ESTADO DE MATO GROSSO  
PREFEITURA MUNICIPAL DE VÁRZEA GRANDE  
SECRETARIA DE SERVIÇOS PÚBLICOS E MOBILIDADE URBANA

PROCESSO ADMINISTRATIVO Nº. 927839/2023

PREGÃO PRESENCIAL Nº. 25/2023

## Análise e Julgamento de Impugnação

**b) Dos conectores do tipo "EUROCONNECTOR"**

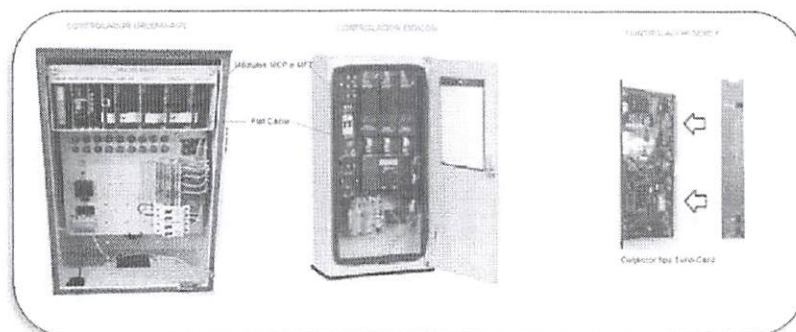
- b. Conectores do tipo "Euroconector" - itens 2.4.19 e 2.4.52.18 do Edital e itens 9.19 e 9.52.18 do Termo de Referência (Anexo I);
  - c. Microprocessador de 1GHz ou superior - item 2.4.52.14 do Edital e item 9.52.14 do Termo de Referência (Anexo I); e,

Inicialmente, é de se ver que o Edital e o Termo de Referência (Anexo I) fazem exigências excessivas e injustificadas referentes aos requisitos técnicos dos controladores semafóricos, em especial quanto aos módulos MFT, MCP E MPT, conectores do tipo *eurocard*, microprocessador de 1GHz ou superior e conector frontal destinado à interface com o módulo MCP:

**2.4.19. Os módulos deverão ser do tipo "plug-in", sendo utilizados conectores do tipo "Euroconector", para os módulos de comando, e conectores resistentes para os módulos de potência. Os módulos MCP e MPT uma vez inseridos nos seus alojamentos, esses módulos deverão ser travados nas suas posições e de fácil remoção. Todos os módulos deverão ser identificados no controlador. O**

**2.4.52.18. Todos os módulos que compõe o controlador deverão ser "euro-card", com conectores do tipo "plug-in";**

A exigência dos módulos de conexão do tipo "euro-card" se baseia em uma tecnologia amplamente difundida no mercado e encontra respaldo no poder discricionário da municipalidade. Uma pesquisa simples na internet pode corroborar essa informação, afastando qualquer insinuação de direcionamento a um fabricante específico. Ademais, no caso de uma empresa não possuir essa tecnologia em seus produtos, a adaptação necessária para atender às exigências do edital não acarretaria uma mudança estrutural significativa, mas sim uma pequena adequação.

Para eliminar qualquer incerteza sobre o assunto e encerrar definitivamente os argumentos frágeis da impugnante, apresentamos abaixo fotos dos módulos, conectores e flat cable utilizados por outras empresas do mercado, como Greenwave, Digicon e Semex. Isso evidencia que a tecnologia em questão é adotada por diversas organizações, reforçando a sua aceitação generalizada no setor.
